**ASUNTO: ALEGACIONES PROPUESTA DE PROYECTO DE PLAN
HIDROLÓGICO 2022-2027.
CICLO 2022-2027**

A LA CONFEDERACIÓN HIDROGRÁFICA DEL SEGURA

FIGURA 1. Actuaciones frente a inundaciones en la comarca del Campo de Cartagena-Mar Menor. CHS septiembre 2021.

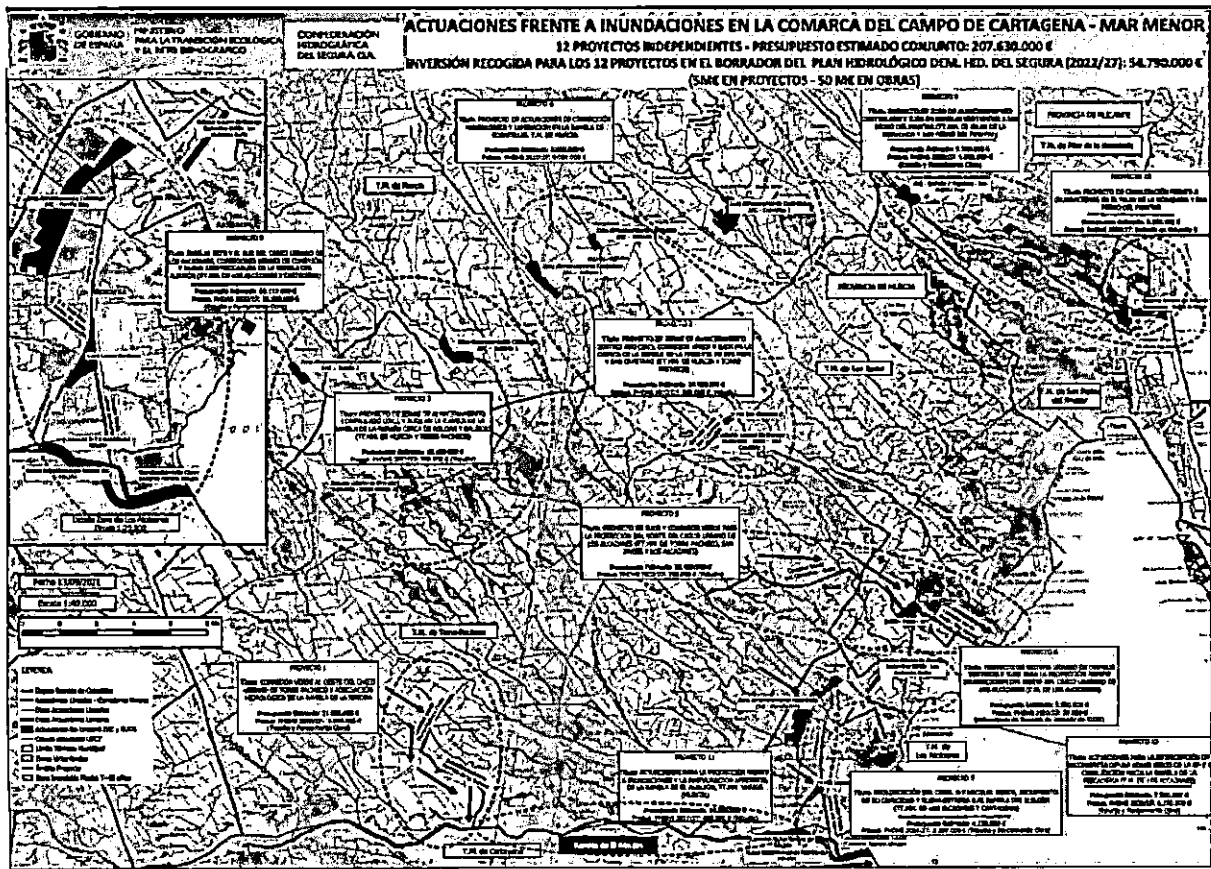
Las medidas que sobresalen son sendos “corredores verdes” para la protección del casco urbano de Los Alcázares. Para el “corredor centro-sur” hay consignada una dotación en el PdM para su ejecución, en su caso, de 25 millones de euros. La otra medida es el denominado “corredor norte”. A esta medida, con código de medida en el Plan Hidrológico 1.816, el borrador del PGRI le adjudica 750.000 euros para el estudio de viabilidad económica, técnica y ambiental. Ha sido ya presentada en el documento resumen de la mesa territorial del Campo de Cartagena-Mar Menor con un presupuesto de ejecución de 35 millones de euros.

La medida 1895 “Estudio de viabilidad económica, técnica y ambiental y, en su caso, ejecución del Corredor Verde para la canalización de escorrentías superficiales en episodios de inundaciones, y sistemas urbanos de drenaje sostenible para la protección de las zonas centro y sur del casco urbano de Los Alcázares” corresponde a la intercepción de la zona de flujo preferente de la Rambla de La Maraña, salvo parte de los flujos desbordados de la Rambla de Camachos o La Colonia que llegan más al norte de ésta (que en principio son objeto de actuación en la medida 1816 “Estudio de viabilidad económica, técnica y ambiental del corredor verde para la canalización de escorrentías superficiales en episodios de inundaciones, y sistemas urbanos de drenaje sostenible para la protección de la zona norte del casco urbano de Los Alcázares”), entre la carretera RM F26 y la carretera RM F30 a la cota 15msnm con una mota sobreelevada del terreno que ha de crear una represa de la lámina de agua capaz de hacerla fluir hacia la zona de Lomas de Rame por un canal que discurre paralelo a la AP-7 aguas arriba de ésta y junto a la zona urbana. Esta actuación genera un importante aumento del riesgo de inundabilidad en Las Lomas de Rame, Torre de Rame y el

Figura 3-13. Plano de colados para la Rambla de El Albuñón y la Rambla de Miranda. SNCZI

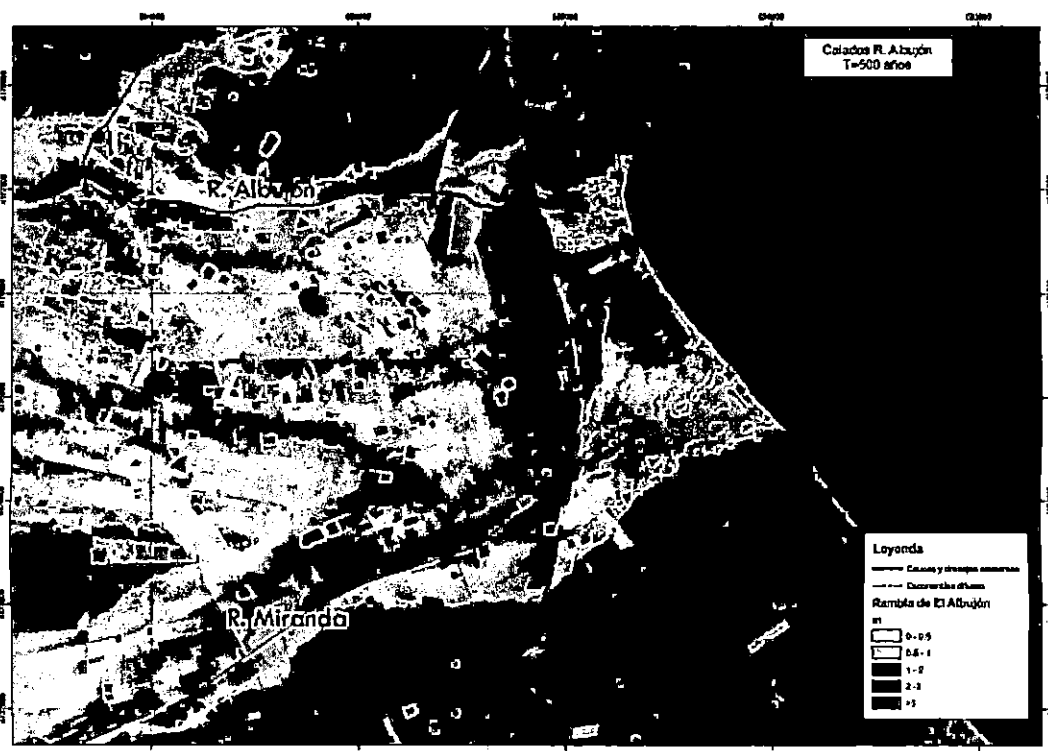
Como puede verse en la imagen anterior, se observa claramente el efecto de retención que genera el talud de la autopista AP7 sobre el flujo desbordado de la Rambla de El Albuñón y la Rambla de Miranda (más al sur). Este efecto de almacenamiento en la zona donde desagua el D7 alcanza colados superiores a los 2 m para el período de retorno de 500 años.

Por lo expuesto anteriormente no se alcanza a entender que, en apariencia, no se llegue a contemplar en ninguno de los casos el aumento de la inundabilidad debido al efecto que genera el talud de la AP-7 sobre las viviendas aguas arriba de ésta.

FIGURA 3. Líneas de nivel a cota 13, 14 y 15 metros

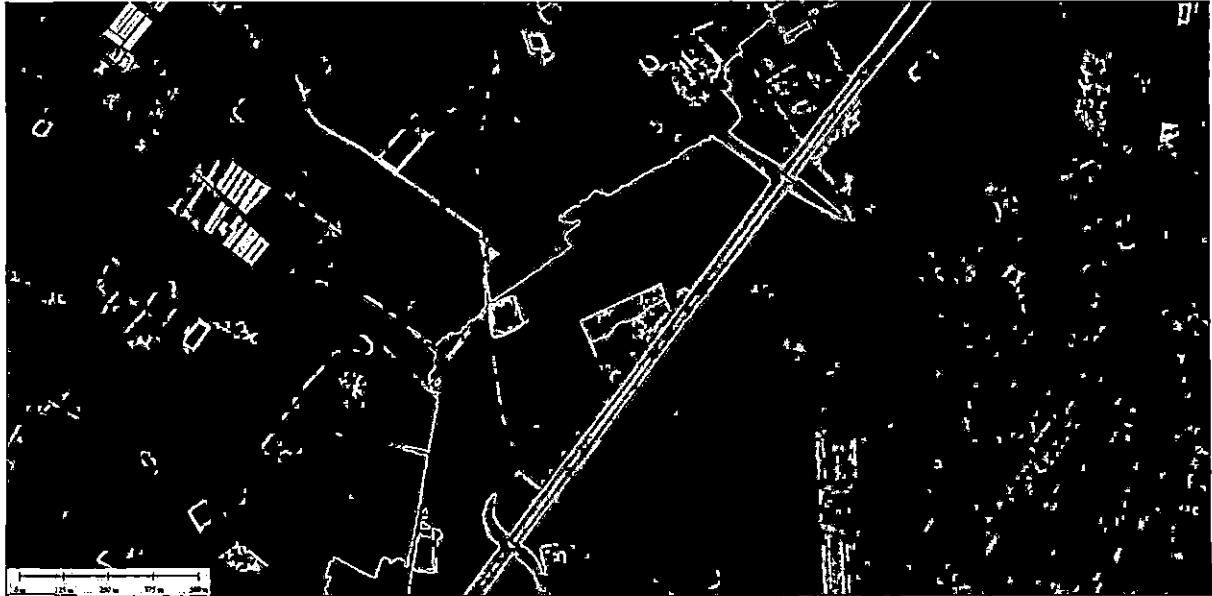
En este mismo sentido la “mota” que intercepta los flujos desbordados en la zona de flujo preferente de La Maraña ha de tener una longitud superior a 2000 metros en sentido transversal a esta misma zona de flujo preferente y a la cota 15 m como se comentaba. El

volumen de agua que va a generar este embolsamiento ha de ser muy importante y la afección aguas arriba, simplemente por la topografía del terreno, va a causar perjuicios llegando incluso al municipio de Torre-Pacheco. Además, como se comenta, no hace sino trasladar el problema a Lomas de Rame, Torre de Rame, Bahía Bella y demás zonas aledañas.
